# RÉNOVATION EXTENSION DU PALAIS DES CONGRÈS

# GUERVILLY MAUFFRET ARCHITECTURE (SAINT-BRIEUC)

Illustration de Office for Metropolitan Architecture

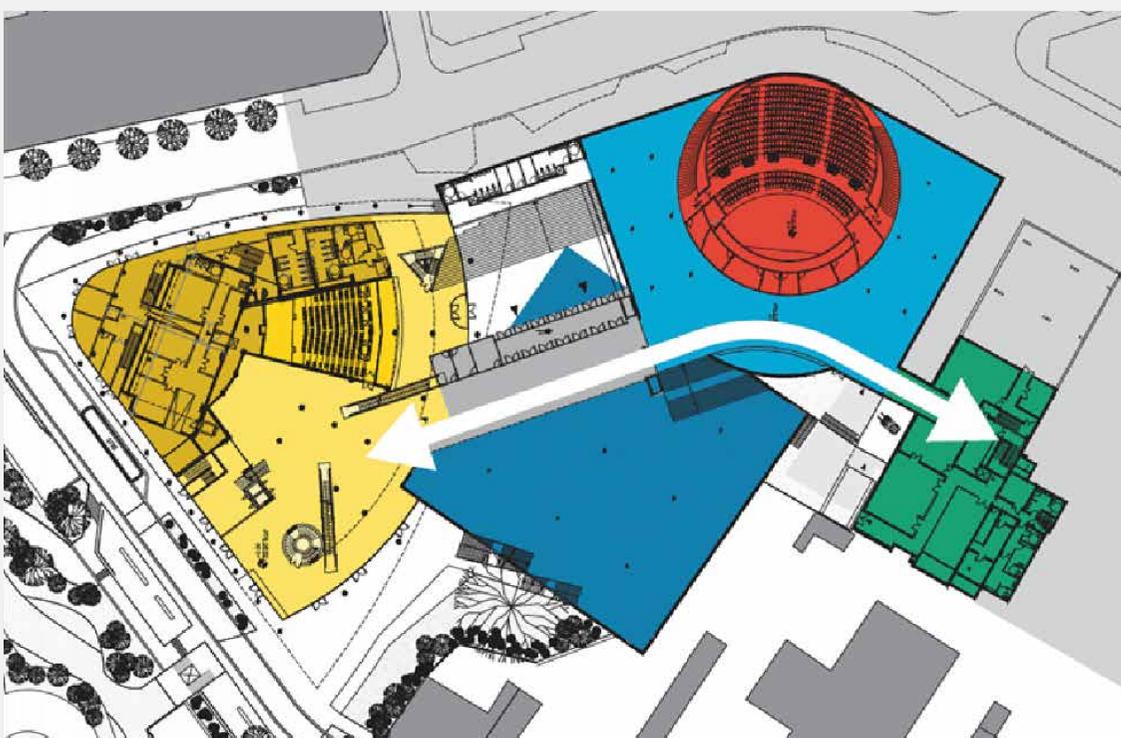
Ce projet est très difficilement appréhendable. La gestion de la logistique des halls d'expositions ne répond pas aux exigences du programme. Il est donc écarté par le jury.
